改善箇所説明図

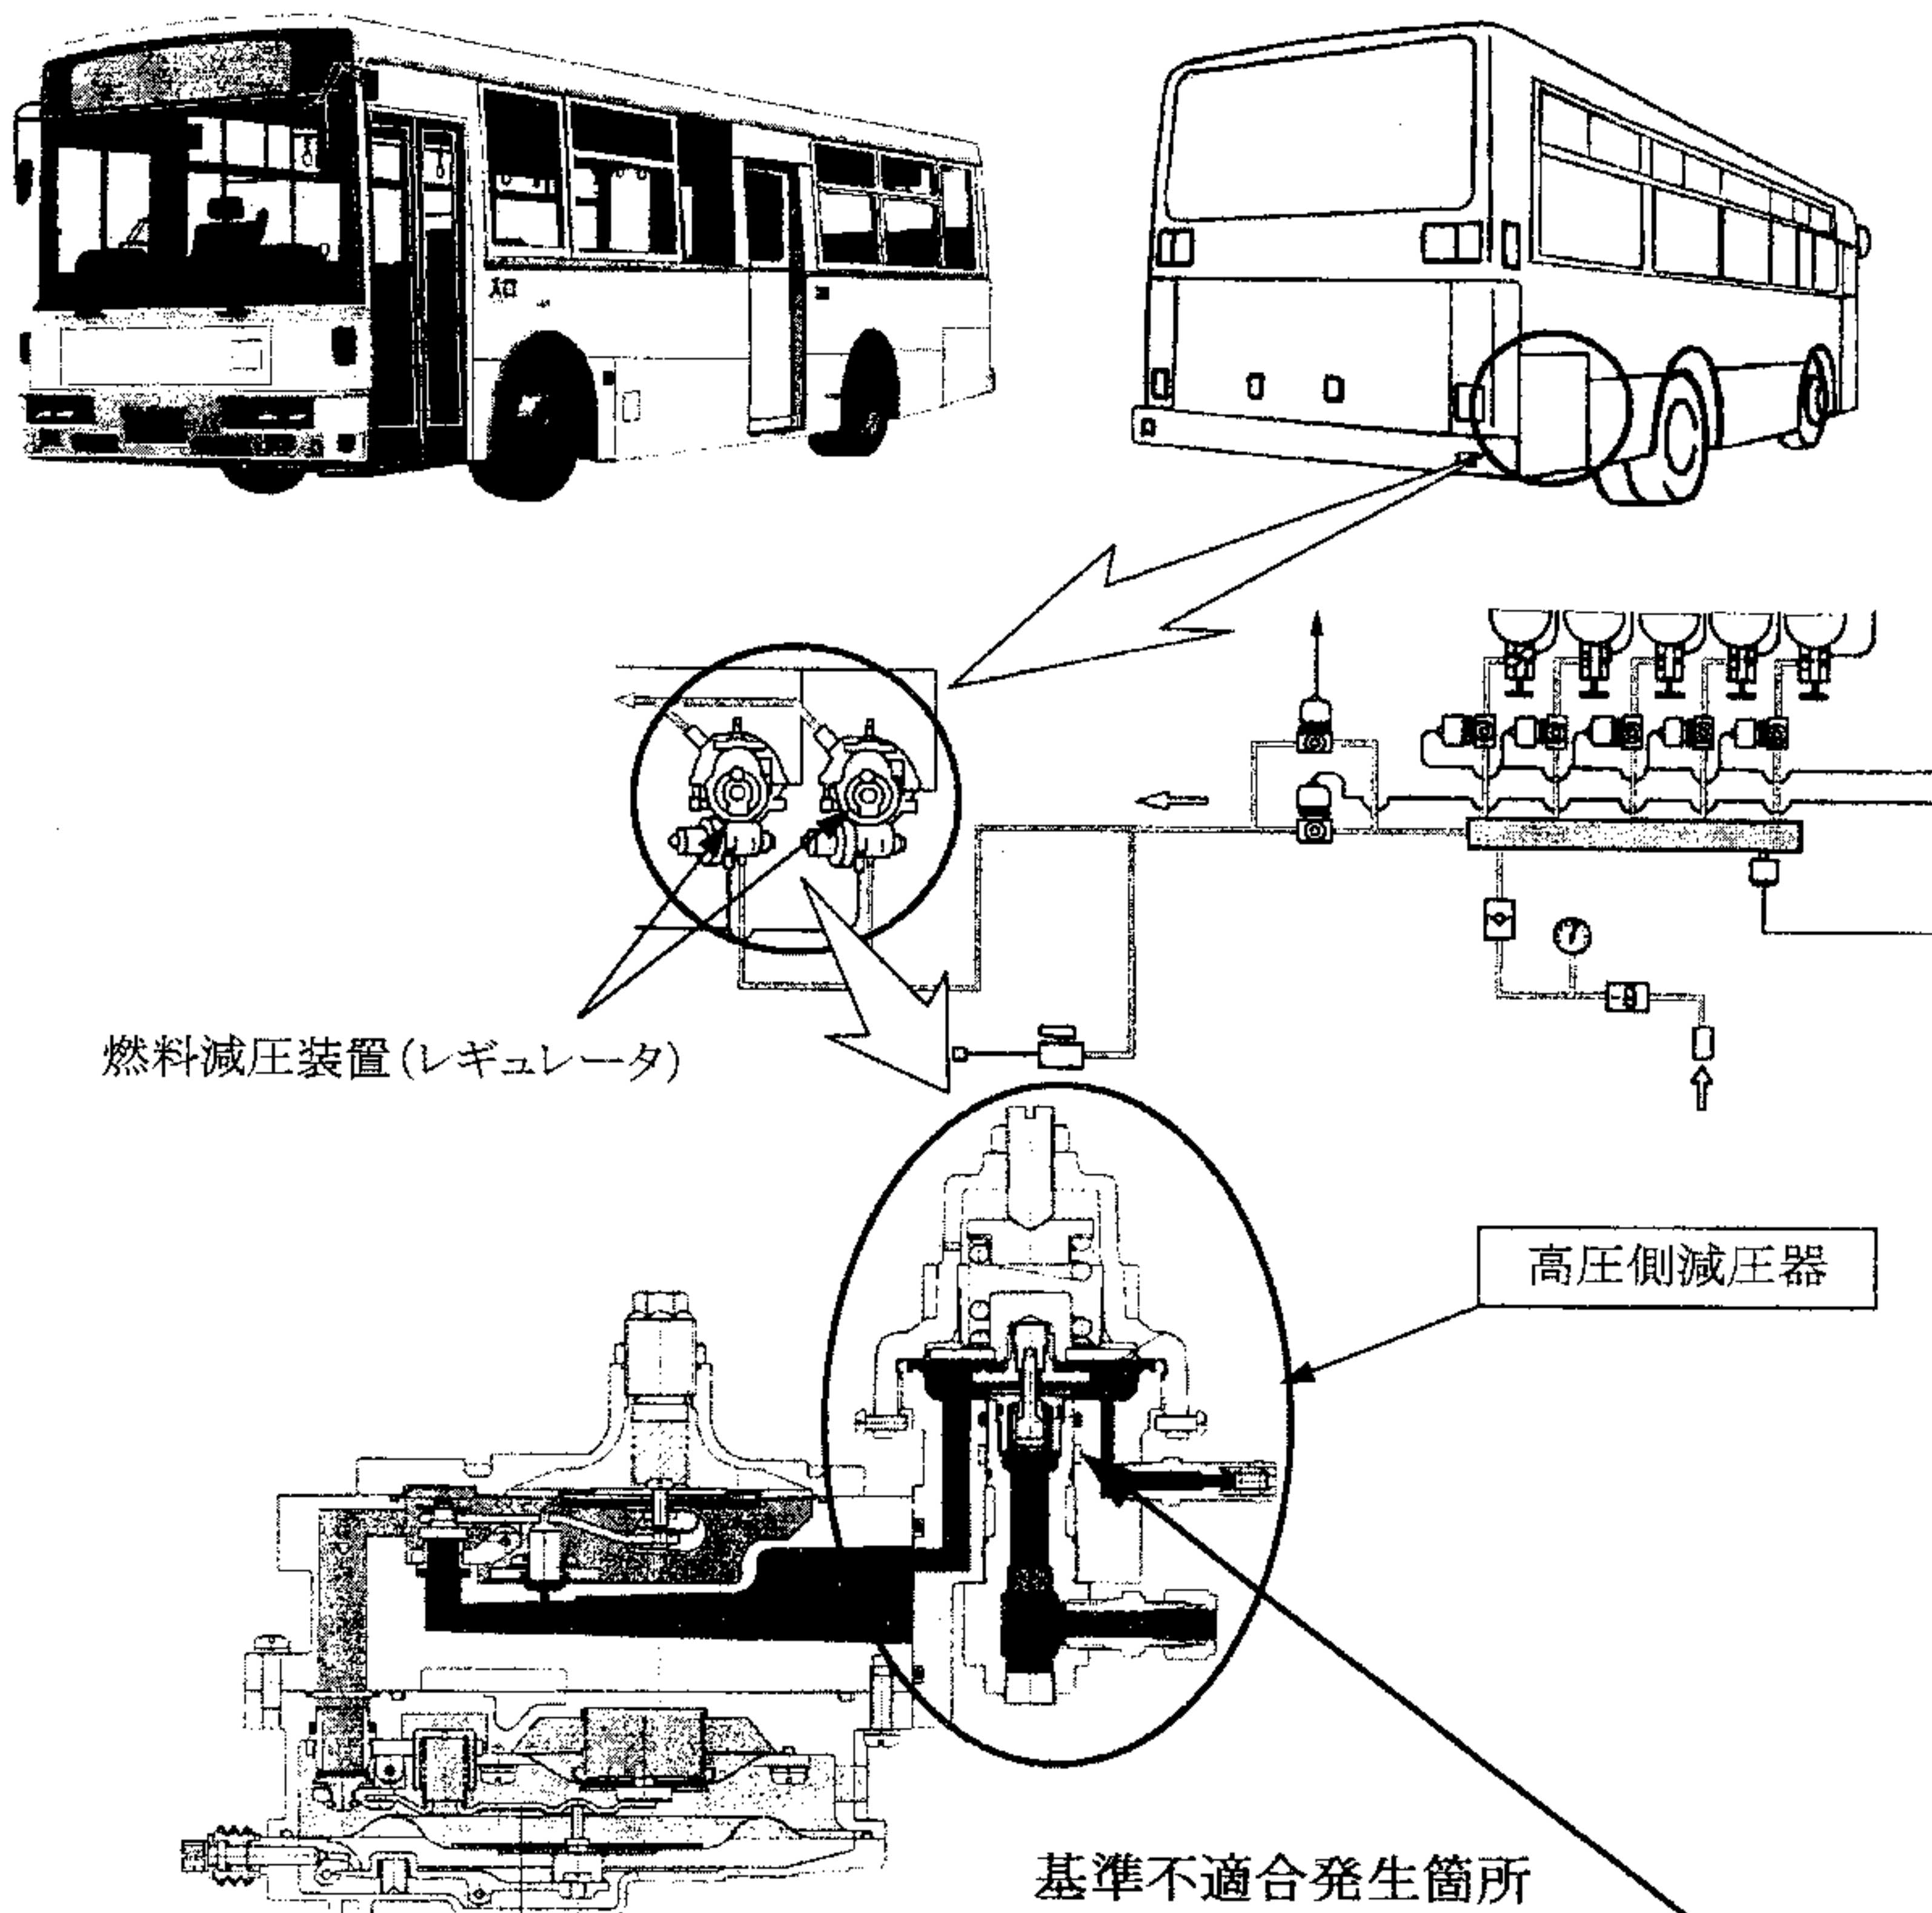
圧縮天然ガス車の燃料減圧装置（レギュレータ）において、高圧側減圧器内部のバルブシート部の寸法およびオーリングの硬度が不適切なため、当該オーリングが変形又は破損することがある。そのため、燃料ガスが高圧のまま低圧側減圧器に流出し、安全弁から外部に漏れるおそれがある。

全車両、高圧側減圧器を対策品に交換する。

注：□ 内は交換部品を示す。

識別：燃料減圧装置（レギュレータ）側面に黄色ペイントを塗布する。
